**ENA SUR, S.A.**  
**Licitación por Mejor Precio**  
**“Reposición de Pavimento del Tramo Marino del Corredor Sur”**  
**Reunión de Homologación del Pliego**  
**Panamá, 15 de julio de 2016**

**Licitación por Mejor Precio:** ““Reposición de Pavimento del Tramo Marino del Corredor Sur”

UBICACION DE LAS JUNTAS DE PAVIMENTO

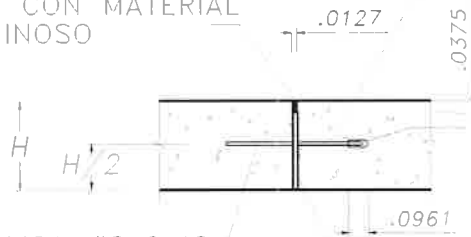
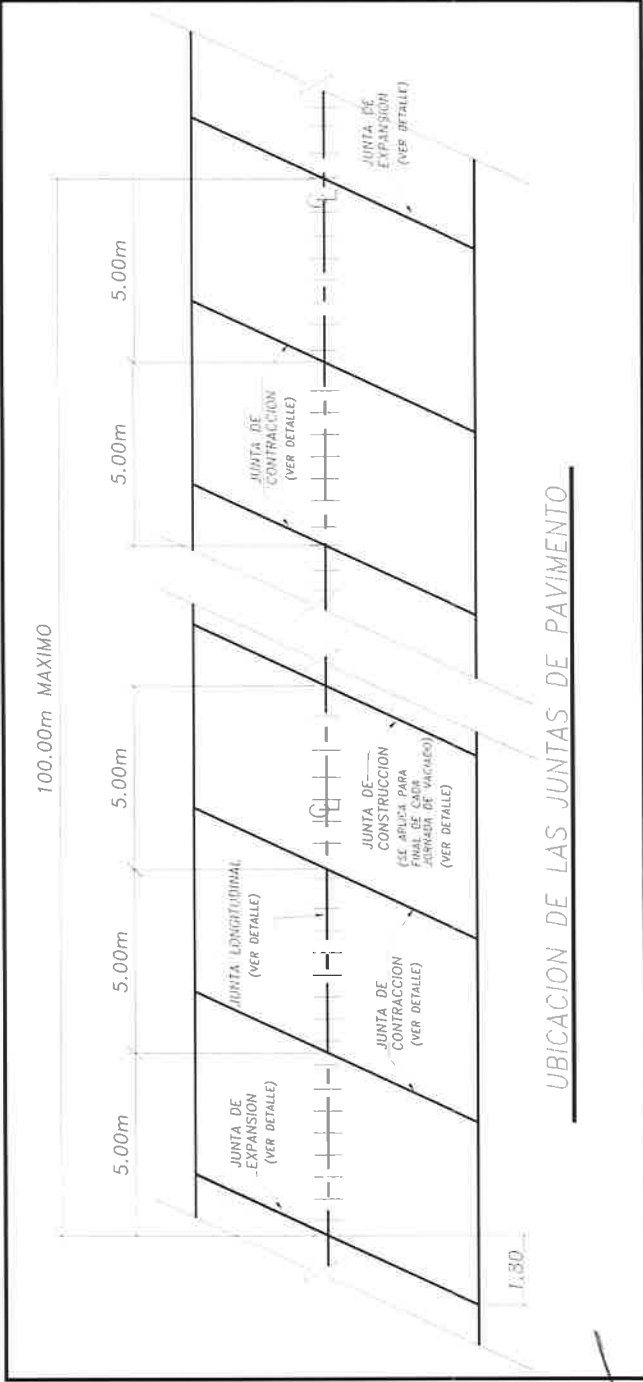
1. En el pliego de cargo no se especifica un detalle de las juntas de dilatación.  
Respuesta: Se anexarán al pliego de cargos los planos de diseño del tramo marino del corredor sur donde encontraran la información del detalle de dicha Junta. A continuación presentamos los detalles típicos de juntas de pavimento aprobados por el MOP (tomar la información requerida para la estimación).
